Mission régionale d'autorité environnementale

Île-de-France

**Avis délibéré en date du 9 janvier 2020
de la Mission régionale d'autorité environnementale d'Île-de-France
sur le projet d'aménagement du lot B1 de la zone d'aménagement concertée
(ZAC) de la Haute Maison situé à Champs-sur-Marne (Seine-et-Marne)**

Illustration 5: Plan masse du projet - Source : étude d'impact, page 460 – annotations DRIEE

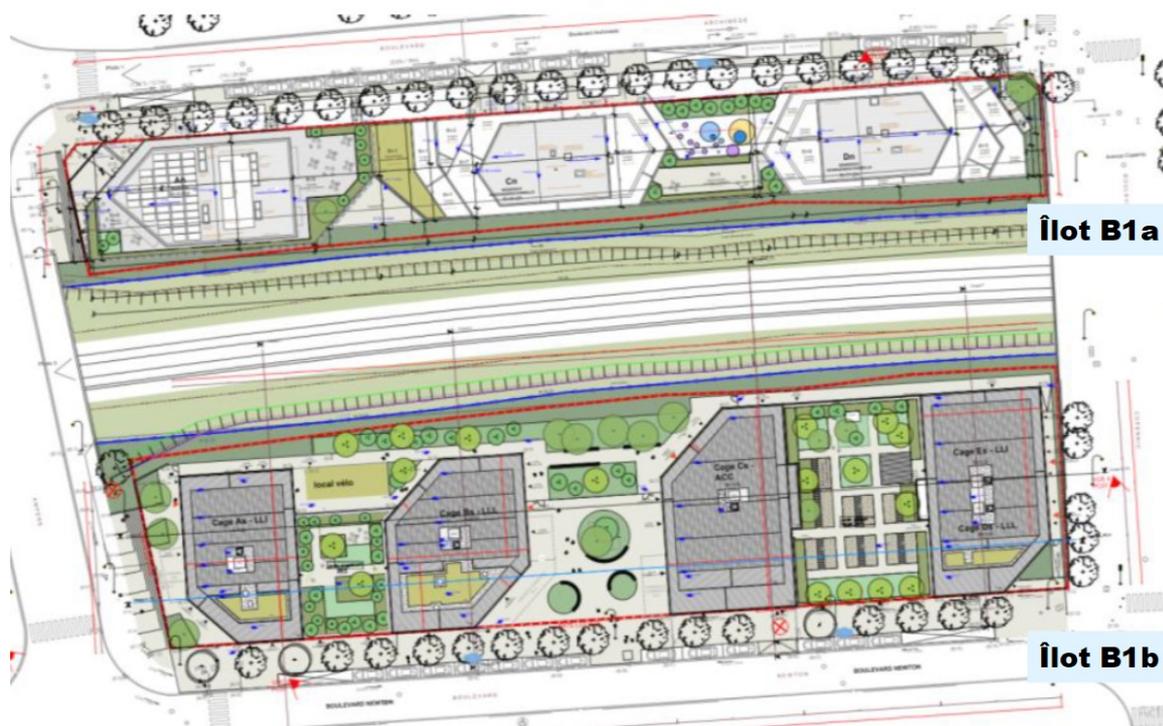
Le projet est ainsi situé à proximité immédiate des voies, sans que l'étude d'impact ne précise la distance séparant le chemin de fer des bâtiments projetés, ni la manière dont le du projet respecte les règles de servitudes relatives aux voies ferrées (qui sont simplement rappelées en page 275). Il est nécessaire que l'étude d'impact explicite si le projet se limite à respecter les distances minimales imposées par les règles de servitude (construction à deux mètres de la limite légale du chemin de fer) ou s'il prévoit un recul plus important.

La MRAe recommande de préciser la distance séparant le projet des voies du RER.

Illustration 8: Niveaux sonores moyens (Lden) sur une journée complète - bruit des infrastructures ferroviaires - Source : étude d'impact, page 265.

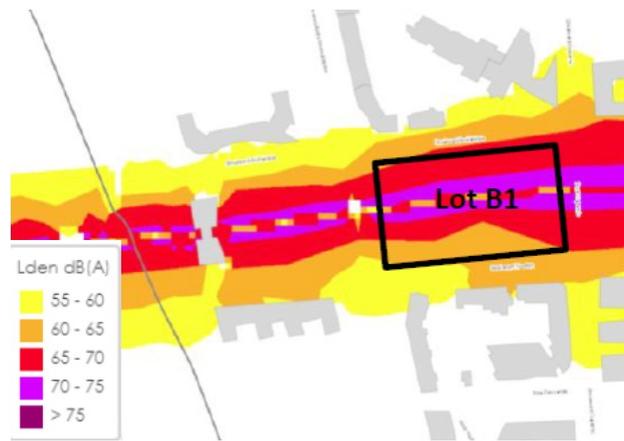
S'agissant du bruit extérieur, le niveau sonore du site est caractérisé dans l'étude d'impact à partir des données modélisées par Bruitparif⁹, dont les indicateurs (L_{den} et L_n) correspondent à une moyenne des niveaux de bruit perçus, pondérés en fonction du moment de la journée, par type de transport. Les cartographies confirment une exposition à des niveaux sonores très élevés liés à la voie ferrée, dépassant les 70 dB(A) en journée. Pour la MRAe, afin de mieux appréhender la réalité de l'ensemble des contraintes du site, le corps de l'étude d'impact doit être complétée pour présenter par une carte du cumul des bruits générés par l'ensemble des infrastructures de transport, et les mesures des niveaux sonores extérieurs réalisés *in situ* (d'autant plus que ces mesures ont été réalisées dans le cadre des diagnostics vibro-acoustiques précités).

S'agissant du bruit intérieur, les modélisations réalisées dans le cadre des diagnostics confirment la nécessité d'un affaiblissement acoustique des façades, afin de respecter les niveaux sonores réglementaires, soit un niveau de bruit résiduel moyen en intérieur, inférieur à 35 dB(A) en journée et à 30 dB(A) la nuit, et un niveau sonore événementiel (correspondant au passage d'un train) inférieur à 45 dB(A)¹⁰.
